電源開発株式会社
大間原子力発電所

1993年釧路沖地震のはぎとり解析について

平成16年8月
原子力発電安全審査課

図-5 せん断波速度と減衰定数の同定結果

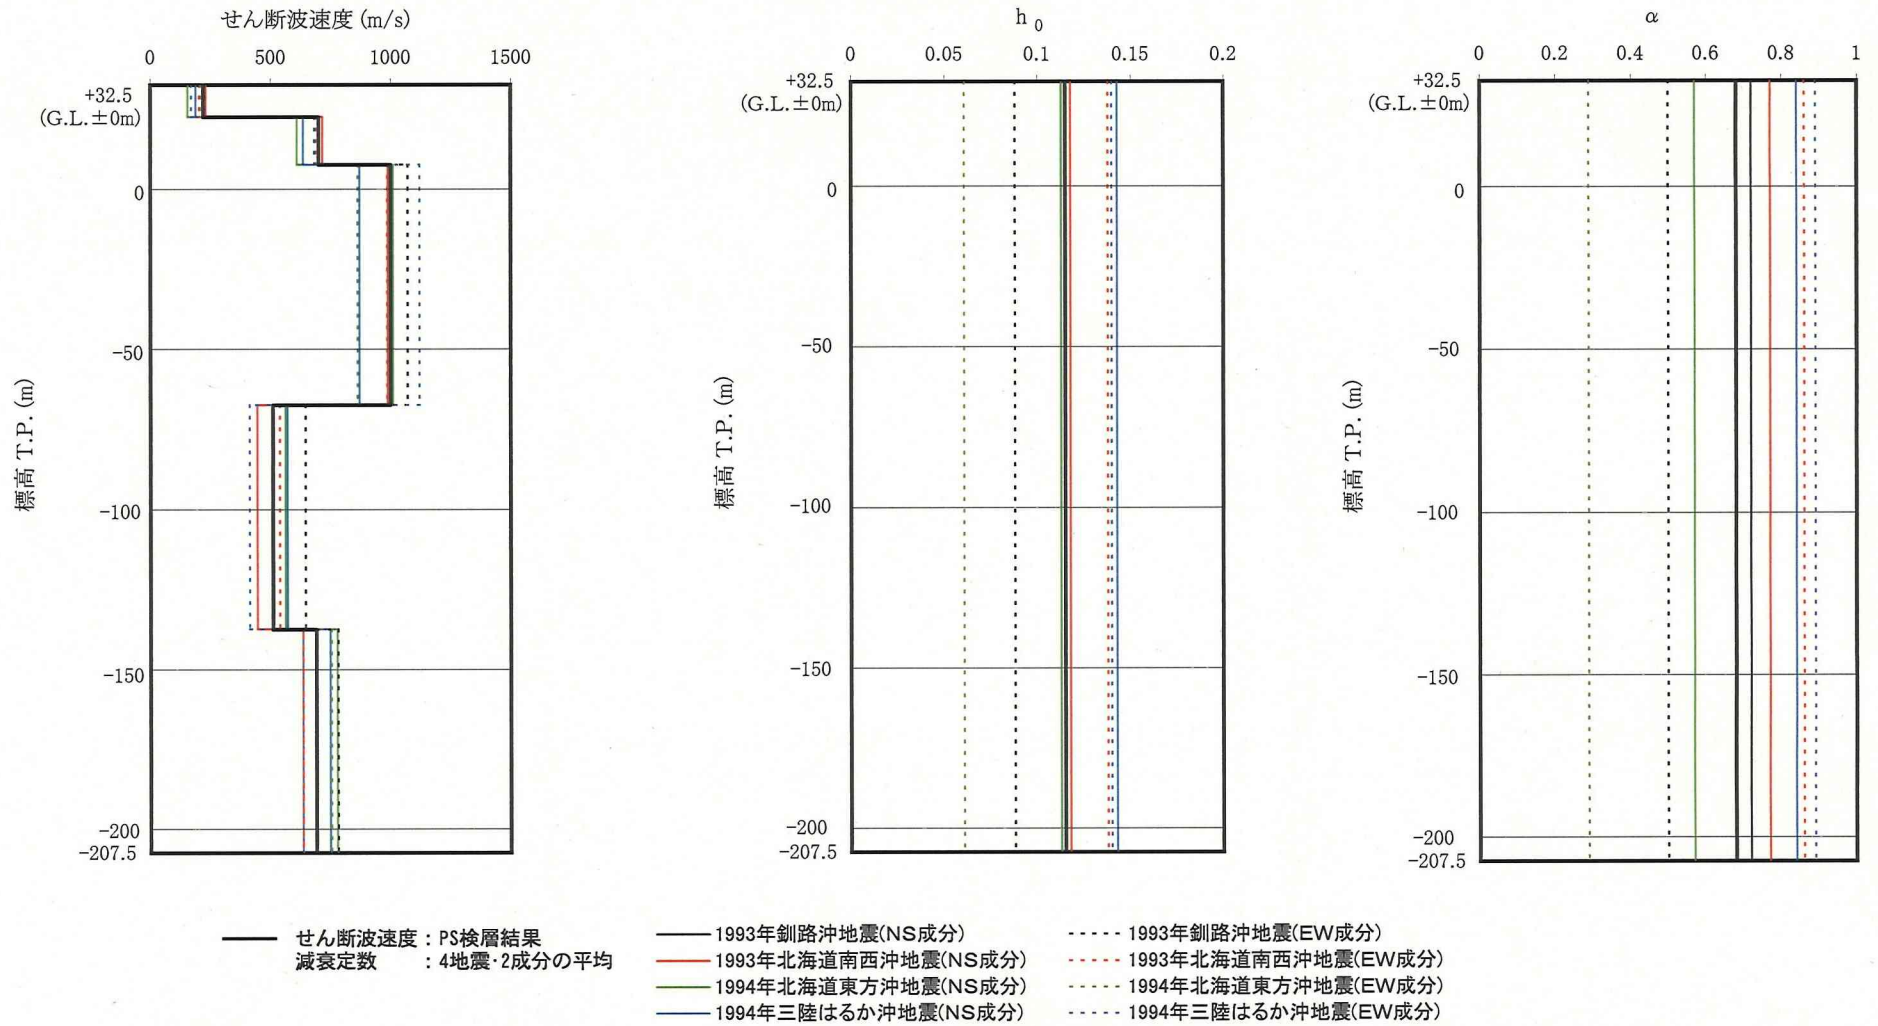
せん断波速度の同定値は、図-5 及び表-3 に示すように、4地震について同定されたせん断波速度のばらつきが小さく、平均値はPS検層結果とほぼ等しいことから、PS検層によって得られたせん断波速度を用いる。

減衰定数の同定値は、図-5 及び表-3 に示すように、 h_0 は約 0.06~0.14、 α は約 0.3~0.9 の範囲にあり、これらの平均値($h_0 = 0.115$, $\alpha = 0.68$)を用いる。

図-10 1993年釧路沖地震観測記録のはぎとり波の応答スペクトル及び設計用応答スペクトル S_1-D

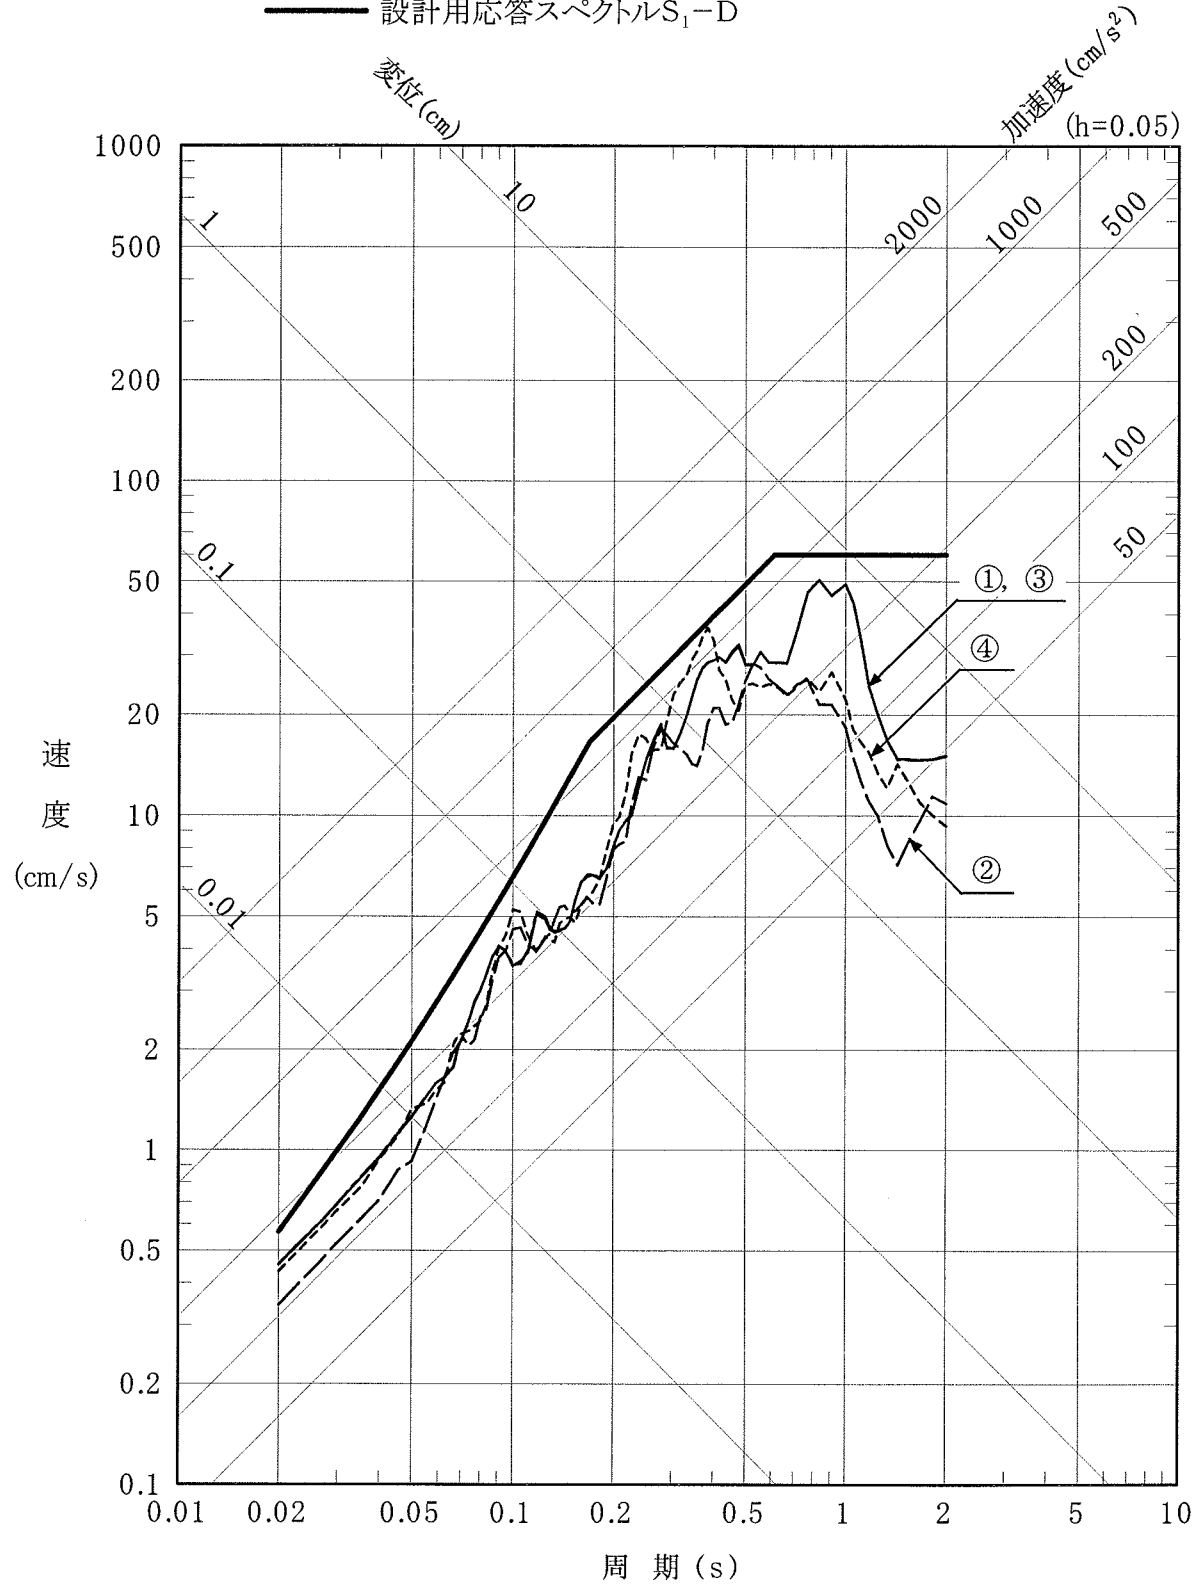
「(1) はぎとり解析に用いる地盤定数」に基づき設定された表-4 に示す地盤定数を用いた 1993 年釧路沖地震観測記録のはぎとり解析結果を図-10 に示す。同図に示すように、1993 年釧路沖地震観測記録のはぎとり波の応答スペクトルは、設計用応答スペクトル S_1-D を上回らないことを確認している。なお、1993 年釧路沖地震観測記録に対する同定結果を地盤定数として用いたはぎとり解析結果も図-10 に示すように、設計用応答スペクトル S_1-D を上回らないことを確認

図-11 せん断波速度と減衰定数の同定結果

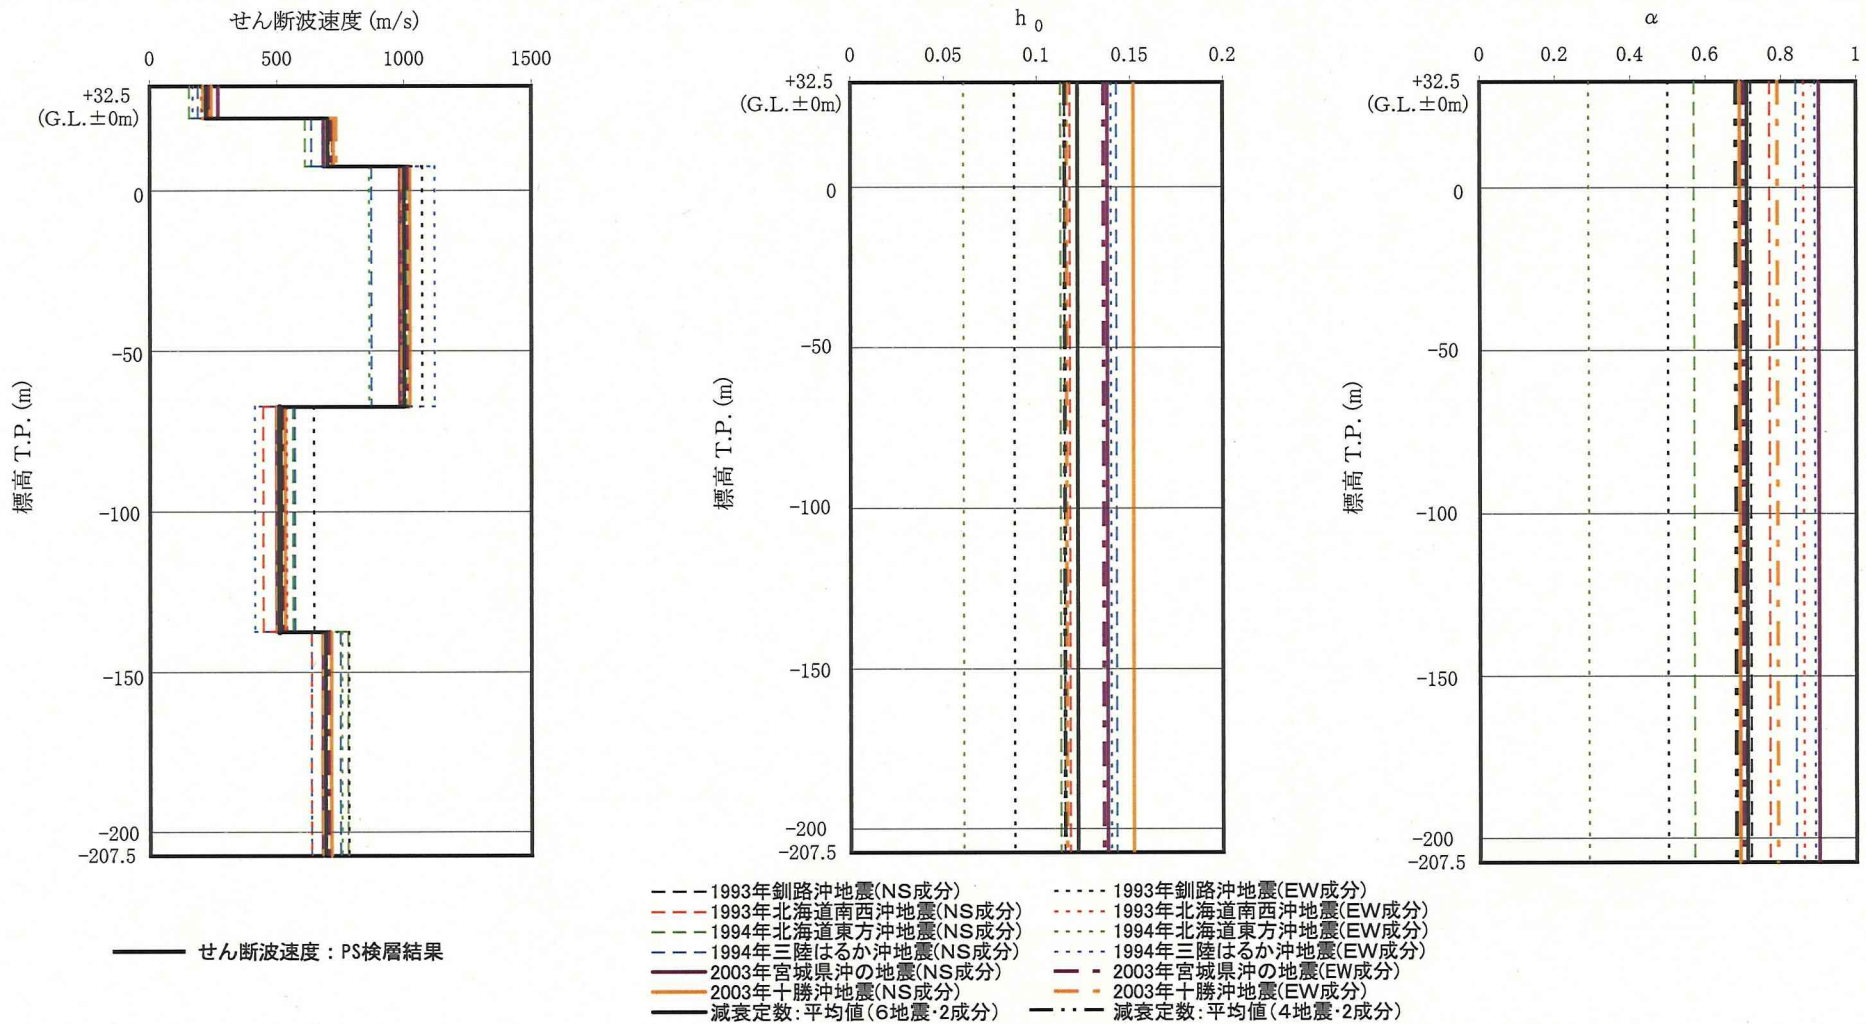
図-11 及び表-5 に示すとおり、2003年宮城県沖の地震及び2003年十勝沖地震の同定解析により得られたせん断波速度はPS検層結果とほぼ等しく、減衰定数は4地震の減衰定数とほぼ同等の範囲内にあることから、同定結果は4地震の同定解析結果とおおむね同等であるとしている。

図-14(1) 1993年釧路沖地震観測記録のはざとり波の応答スペクトル(NS成分)及び設計用応答スペクトル S_1-D

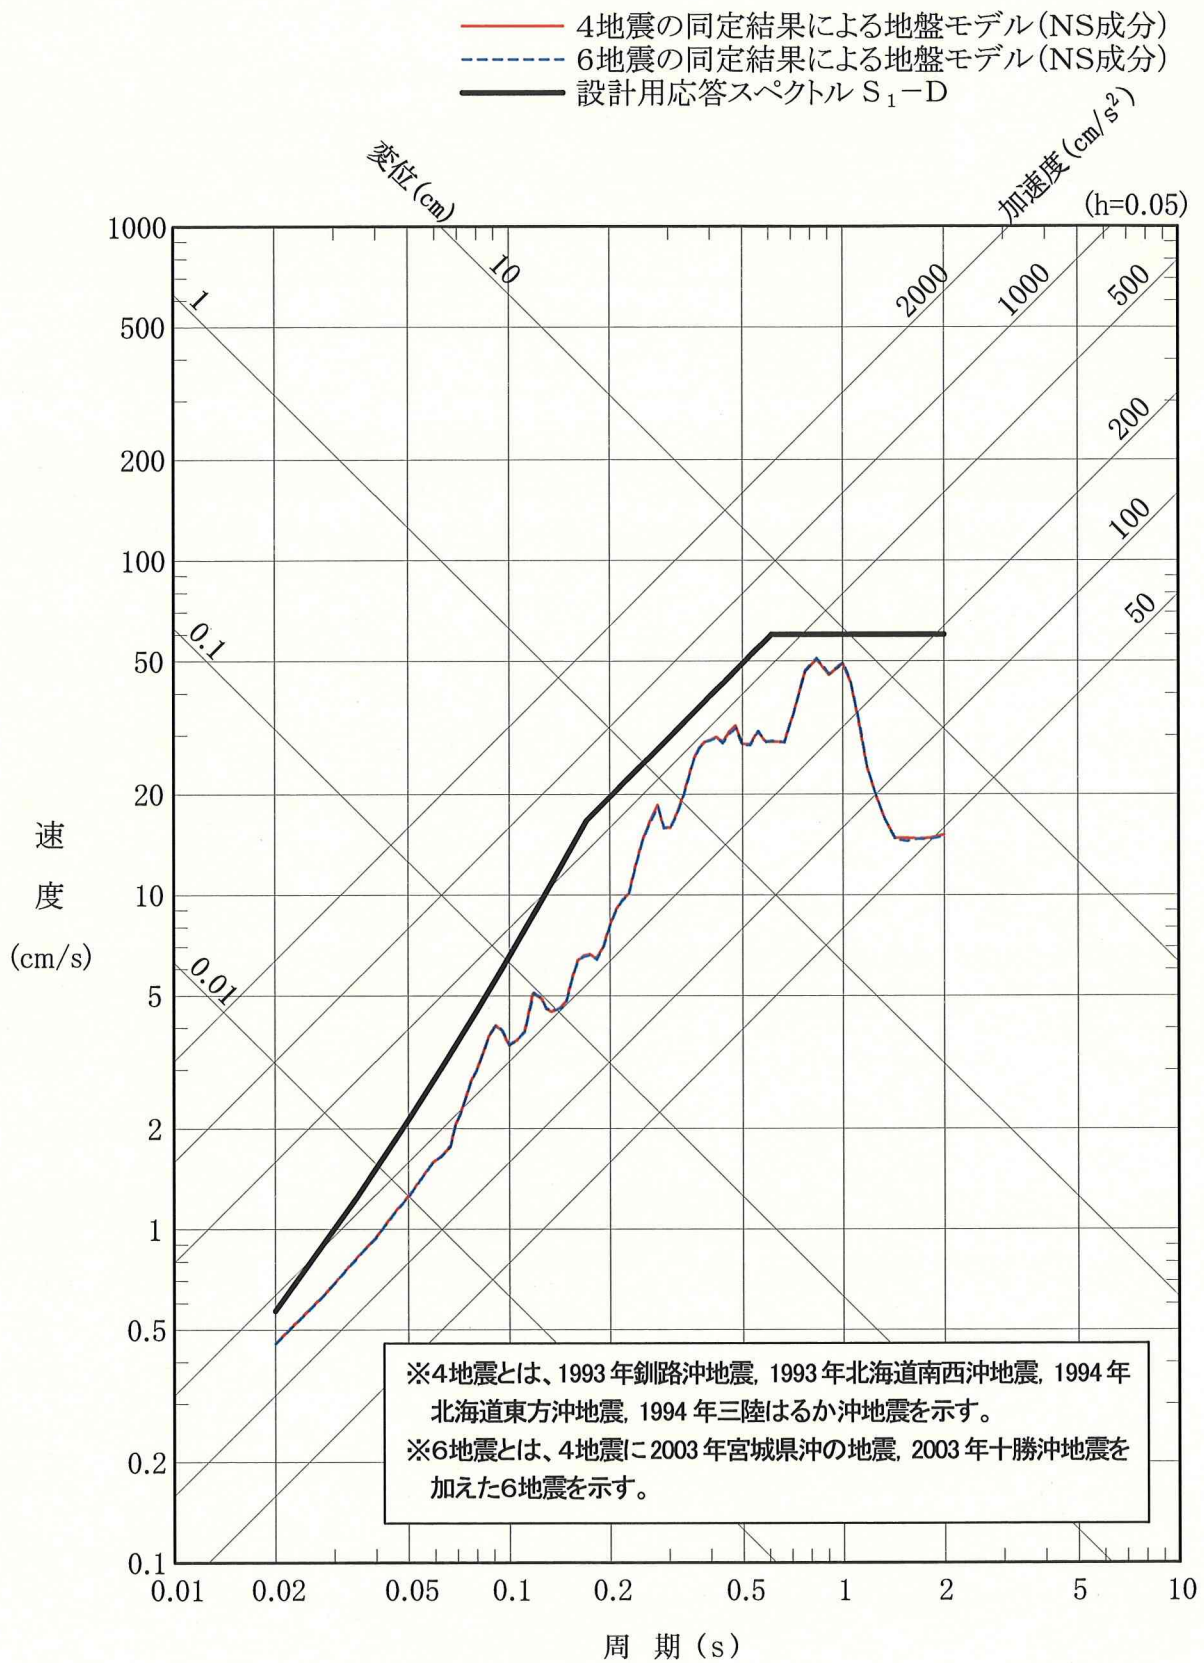
また、せん断波速度をPS検層結果、減衰定数を4地震に上述の2地震を加えた6地震の平均値($h_0 = 0.122$, $\alpha = 0.71$)とした場合について算定した1993年釧路沖地震観測記録のはざとり波の応答スペクトルは、図-14 に示すとおり、4地震の平均値とした場合の応答スペクトルとほとんど変わらないことを確認している。
